改善箇所説明図

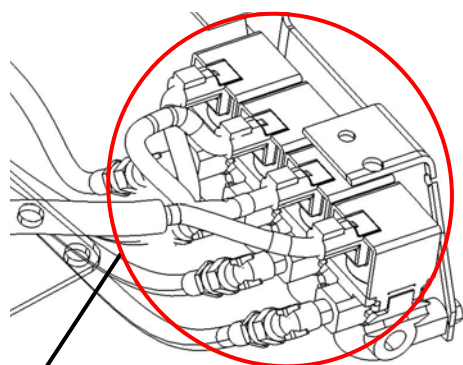
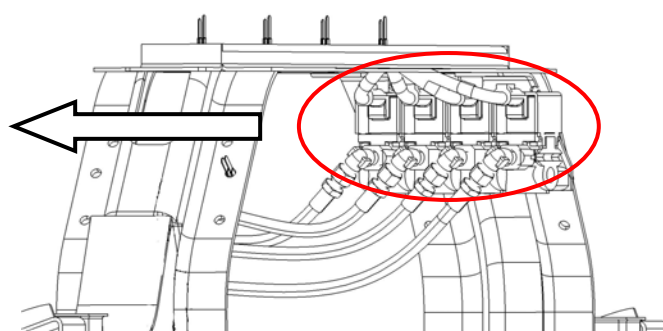
基準不適合発生箇所

VGS（可変翼式）ターボの可変翼を動かす電磁弁の配線が誤っているため、エンジンの作動状態に応じた適正な可変翼位置が得られず、ターボの過給圧が異常に上がる場合がある。この結果、エンジンの耐久寿命が短くなり、エンジン内部が破損するおそれがある。

改善の内容: 全車両、VGS（可変翼式）ターボの電磁弁配線を正規配策に修正すると共にエンジンを交換する。
